WYJAŚNIENIE I ZMIANA TREŚCI SPECYFIKACJI WARUNKÓW ZAMÓWIENIA
(dalej: SWZ)

Dotyczy postępowania o udzielenie zamówienia publicznego prowadzonego w trybie przetargu nieograniczonego na podstawie art. 132 ustawy z dnia 11 września 2019 r. Prawo zamówień publicznych (tj. Dz.U. z 2021 r. poz. 1129 z późn. zm.) zwanej dalej Ustawą, **na zakup i dostawę wyrobów medycznych jednorazowego użytku na rzecz Oddziału Noworodków i Wcześnieaków z Pododdziałem Patologii Noworodka i Intensywnej Opieki Szpitala Wojewódzkiego im. Kardynała Stefana Wyszyńskiego w Łomży, znak sprawy: ZT-SZP-226/01/43/2022.**

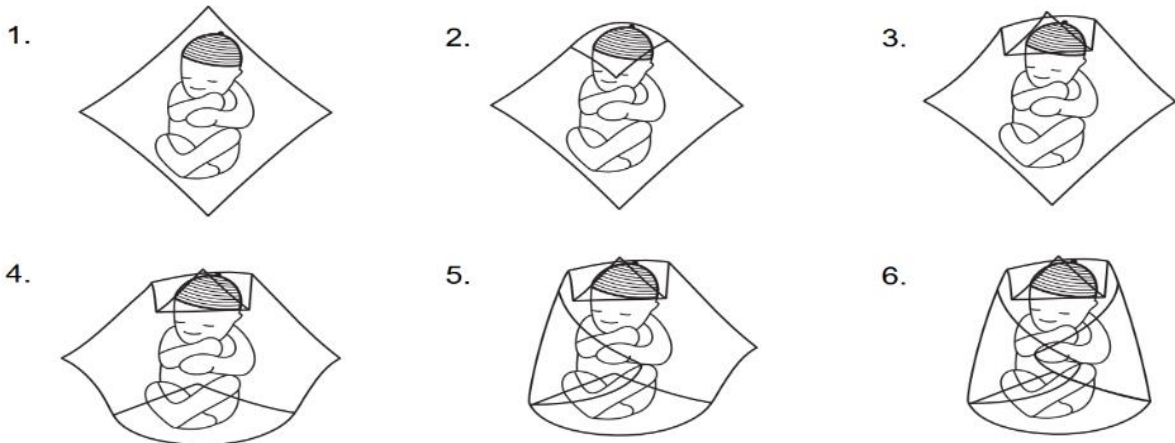
Pytanie 14**Pakiet 2**

Prosimy Zamawiającego o odstąpienie od wymogu zaofiarowania opisanego w pozycji 2 pakietu 2 adaptera.

Proponowane przez nas katetery do odsysania w systemie zamkniętym, które Zamawiający opis w pozycji 1 pakietu 2 posiadają w komplecie zestaw 3 łączników Y, umożliwiających dostosowanie do rurki intubacyjnej, a co za tym idzie zaofiarowany w pozycji 1 asortyment będzie kompletny, bez potrzeby stosowania dodatkowego adaptera

Zamawiający dopuszcza w przypadku gdy adapter nie jest potrzebny do prawidłowego funkcjonowania systemu zamkniętego do odsysania wydzieliny.

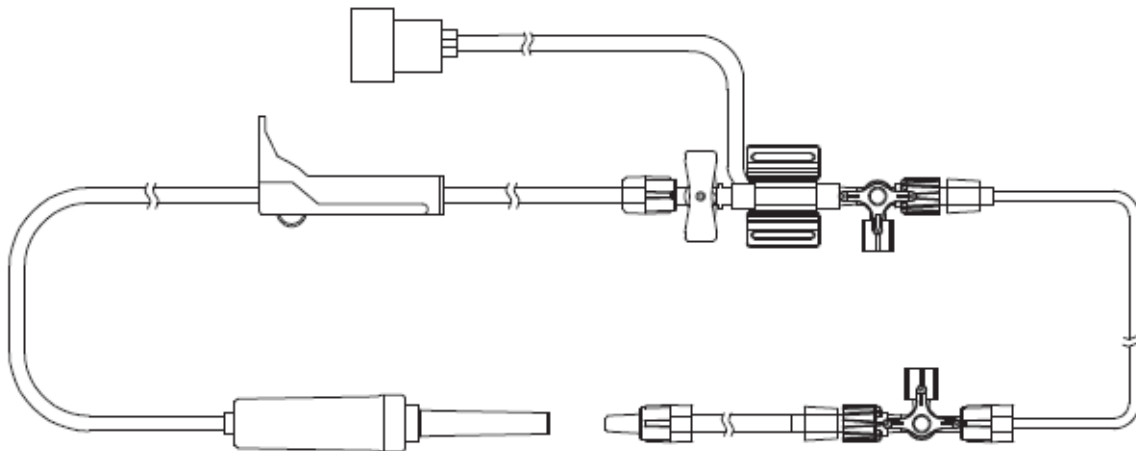
Pakiet nr 54

Czy Zamawiający wyrazi zgodę na zaoferowanie czujników do pomiaru ciśnienia metodą bezpośrednią zgodnie z poniższym schematem?:

Odpowiedź: Zgodnie z treścią SWZ.
